DE INSTALLATIE IS NIET CONFORM

Verslagnummer: 0508-200312-02 Datum van het onderzoek: 12/03/2020
Extra controledatums:

ADRES INSTALLATIE: ERFGENAMEN VANDELOOK
TERVANTSTRAAT 205
3583 PAAL

Onderzoek volgens: AREI art. 276bis
Aard van het onderzoek: Controlebezoek

Visualisatie van de installatie

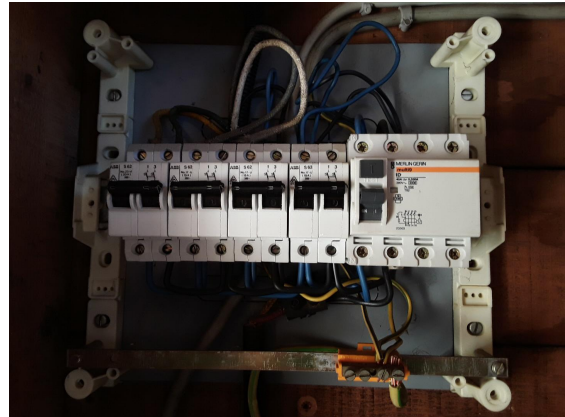
- 1 Het ééndraadsschema ontbreekt (art. 16 AREI).
- 2 Het situatieschema ontbreekt (MB 27/7/1981).
- 3 Niet gebruikte opening(en) in het bord zijn niet afgedicht (art. 49, 248 AREI).

- 4 De dienstspanning is niet op elk bord vermeld (art. 5, 16 AREI).
- 5 De aanduiding van de kringen, klemmen en of schakelapparatuur ontbreekt, is onjuist of is onvolledig (art. 16, 252 AREI).

- 6 Lusterklemmen mogen enkel worden gebruikt daar aangetoond kan worden deze conform zijn voor de gebruikte stroom.
- 7 De isolatiewaarde per kring dient tenminste 0,50 Mohm (1000 x Utest) te zijn, installatie van voor 1/10/1981 - 1/1/1983 of na 1/7/2000 (art. 20 AREI). (kring 1&2 vanaf links)

- 8 De aardingsonderbreker ontbreekt of is niet op een normale manier bereikbaar (art. 28, 70 AREI).
- 9 Het gebruik van geleiders van het type VOB, zonder bijkomende afscherming is niet toegestaan (art. 207, 210 AREI).

- 10 De waarde van de spreidingsweerstand van de aardverbinding is te hoog. (art. 86-87 AREI). (gemeten in het bord)
- 11 Het gebruik van geleiders van het type VTLmB (côte-à-côte) is niet langer toegestaan (art. 5, 209 AREI).

- 12 De continuïteit van de beschermingsgeleider van het stopcontact is te herzien (art. 70 AREI).
- 13 Een schakelaar op laagspanning mag niet geplaatst worden in volume 2 van de badkamer of doucheruimte (art. 86 AREI).

- 14 De voeding van het stopcontact binnen volume 2 van de badkamer of doucheruimte is niet beveiligd door een verliesstroomschakelaar van max. 10 mA of beschermingstransfo van max. 100W (art. 86 AREI).

- 15 Opbouwstopcontacten en/of -schakelaars zonder achterplaatje mogen niet rechtstreeks op een brandbare ondergrond bevestigd worden (art. 9, 104 AREI).

De installatie mag in dienst blijven indien zonder vertraging wordt voldaan aan de vastgestelde inbreuken en de gepaste maatregelen getroffen worden opdat de installatie geen gevaar vormt voor personen of goederen. De installatie is niet conform.
De installatie dient opnieuw gecontroleerd te worden uiterlijk op datum akte + 18 maanden.
